MINISTÉRIO DO MEIO AMBIENTE
INSTITUTO BRASILEIRO DO MEIO AMBIENTE E DOS RECURSOS NATURAIS RENOVÁVEIS
Unidade Setorial da Diretoria de Licenciamento Ambiental

OF 02001.002400/2016-41 COHID/IBAMA

Assunto: Análise da Carta CHTP N.º059/2015 referente ao Programa de Resgate da Ictiofauna nas Turbinas.

1. Em continuidade ao processo de licenciamento ambiental da UHE Teles Pires, informo que Programa de Resgate da Ictiofauna nas Turbinas da UHE Teles Pires, apresentado por meio da carta CHTP 059/2015 foi analisado pelo PAR. 02001.000728/2016-22, em anexo. Com base nas conclusões e recomendações do referido parecer, solicito que:

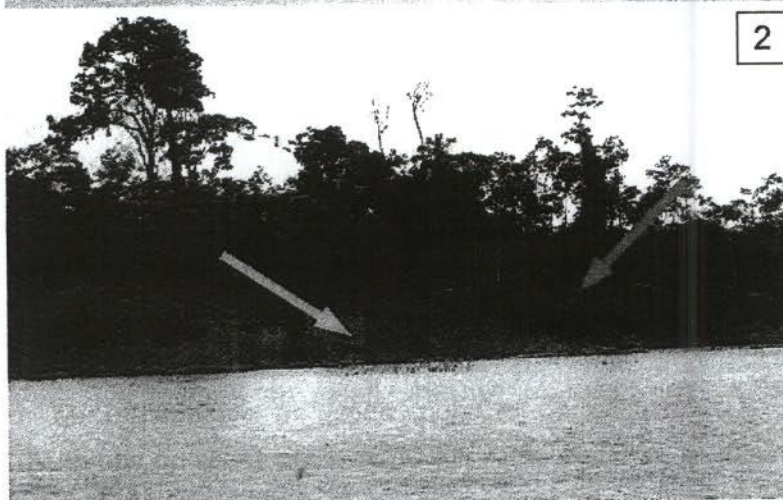
Ainda a respeito da retirada dos resíduos, há informações conflitantes e confusas no processo de licenciamento, pois, apesar da retirada dos resíduos da supressão não ter sido considerada nas modelagens de qualidade da água, condicionantes das Autorizações de Supressão da Vegetação (ASV)² emitidas pelo IBAMA previam a retirada e destinação adequada desses resíduos como matéria-prima na recuperação de áreas degradadas. Contudo, uma parte inexpressiva dos resíduos (2,37 %) foi retirada das áreas desmatadas e utilizada para a recuperação de futuras áreas de preservação permanente (APP), no âmbito do Plano de Destinação dos Resíduos Florestais, conforme observado na Tabela 2, e também por

FIG. 5 – Estações de Monitoramento de Qualidade da Água do Programa Básico Ambiental da UHE Teles Pires. Detalhe das estações circuladas utilizadas na modelagem.

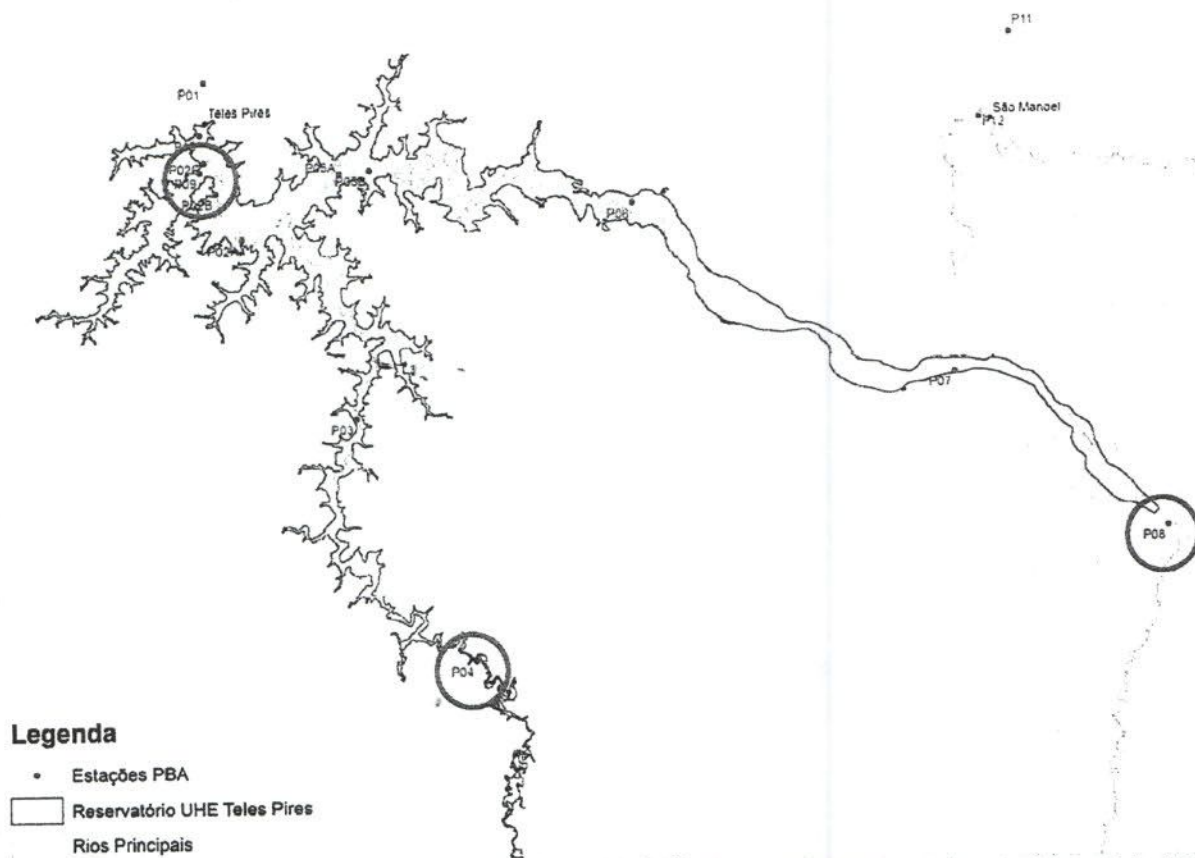
o ribeirão Oscar de Miranda (Afluente ME03) (FIG. 5). Para os demais afluentes, os autores da modelagem justificaram que não havia dados disponíveis, por isso consideraram os mesmos valores do ribeirão Oscar de Miranda. Os dados tomados para cada um desses pontos foram extraídos de doze campanhas realizadas pelo Programa de Monitoramento Limnológico e de Qualidade de Água, de abril de 2012 a abril de 2013.

Ao admitir a transposição de dados do ribeirão Oscar de Miranda para os demais afluentes, a modelagem acrescentou muitas incertezas para os dados obtidos para esses afluentes, portanto, os resultados obtidos deveriam ser vistos com cautela. Adicionalmente, a modelagem poderia ter utilizado mais dados de outros pontos existentes em cada curso d'água, pois a extrapolação de um único ponto para toda a extensão do recurso hídrico gera mais imprecisão para os dados simulados. Por exemplo, no caso do rio Paranaíta, que apresentou cenários mais desfavoráveis para as variáveis demanda bioquímica de oxigênio (DBO) e oxigênio dissolvido (OD), poderia ter sido incluído o ponto P03, que, inclusive, mostrou-se mais representativo pela proximidade dos locais onde foram previstas situações de hipóxia e anoxia, as quais acarretaram a mortandade da biota aquática.

Figura 13: Inspeção subaquática e módulo que se desconectou pela vibração.

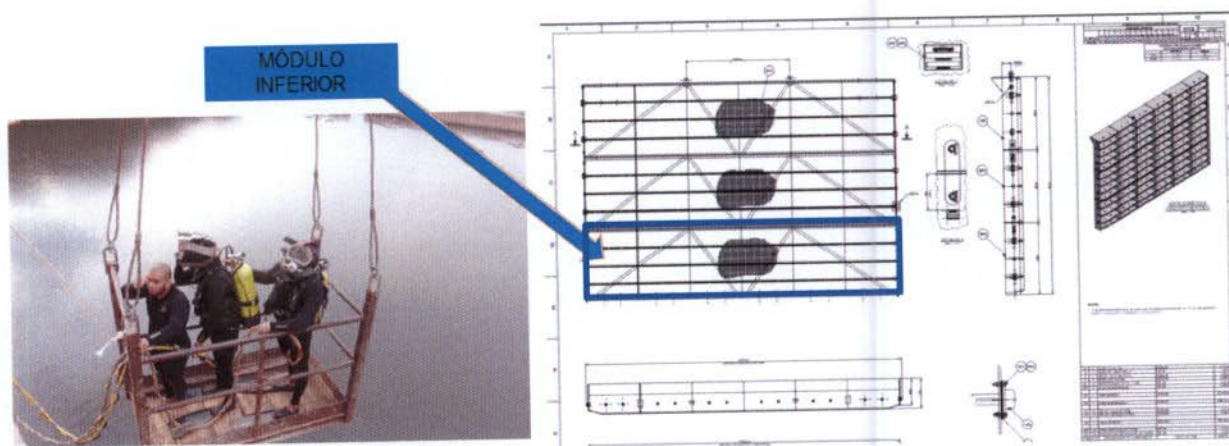
34. Ao realizar a inspeção subaquática, a empresa constatou que o módulo inferior havia saído e que a grade estava suspensa a 2 metros (o módulo que saiu tinha 2m de altura x 13 metros de comprimento) do fundo do vão (figura 13).

35. O fabricante da grade também foi convocado para inspeção e emitiu relatório demonstrando que o cálculo estrutural estava correto, porém a vibração excessiva causada pela baixa carga da unidade não havia sido prevista e foi a causadora do rompimento dos parafusos. Logo, a CHTP se pôs a encontrar uma solução e já iniciar o reforço das junções das grades.
